東北電力株式会社女川原子力発電所 2 号炉の発電用原子炉設置変更許可申請書に関する審査の結果の案の取りまとめについて（案）

令和元年 1 1 月 2 7 日
原子力規制委員会

東北電力株式会社女川原子力発電所発電用原子炉設置変更許可申請書（2号発電用原子炉施設の変更）の核原料物質、核燃料物質及び原子炉の規制に関する法律に規定する許可の基準への適合について（案）

第4条 耐震設計方針 (コンクリートのひび割れに伴う初期剛性低下4/5)

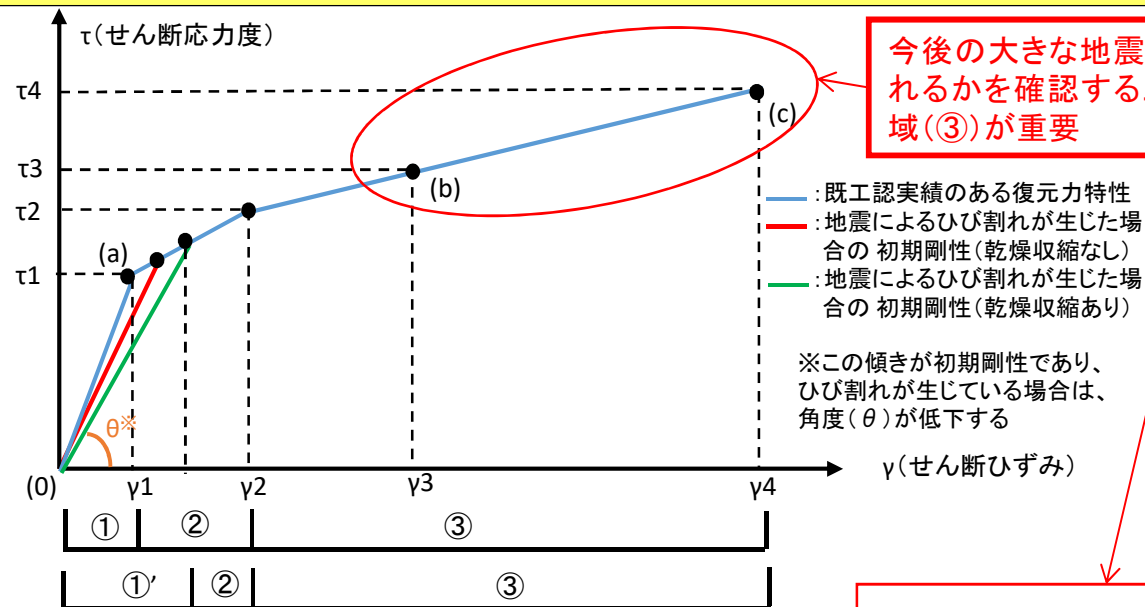
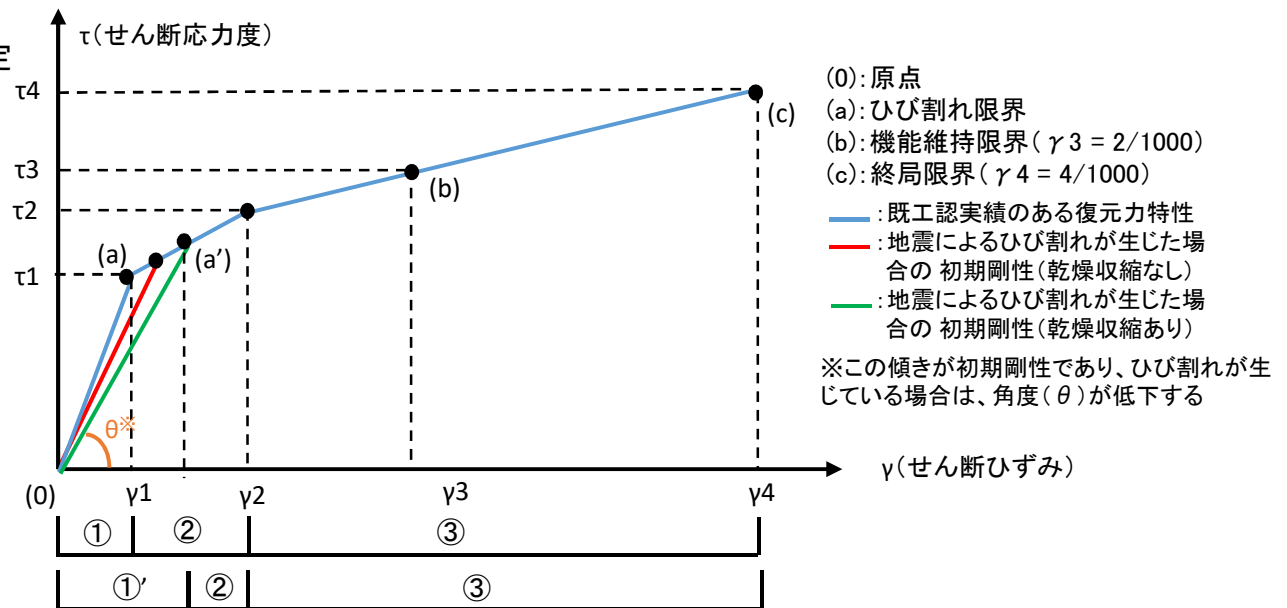
- 今後の大きな地震に対して耐えられるかを確認する上で重要な領域③の状態において、ひび割れなしの一般的な耐震壁と女川2号炉の耐震壁(ひび割れあり)では、耐震設計上の許容限界に対する鉄筋コンクリート造耐震壁の耐力は変わらない

火山事象の影響評価(降下火砕物の影響評価)

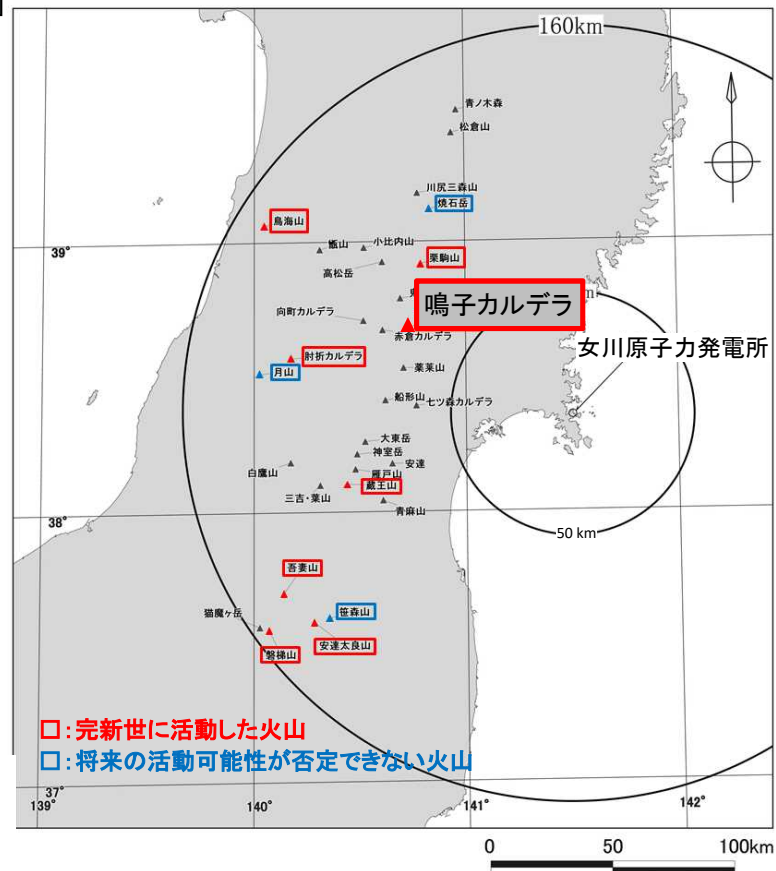
- 降下火砕物については、降下火砕物の分布状況及び、降下火砕物シミュレーション結果から総合的に判断し、鳴子荷坂テフラ(鳴子カルデラ)を考慮し、敷地における最大層厚を申請時の10cmから15cmへ見直し。
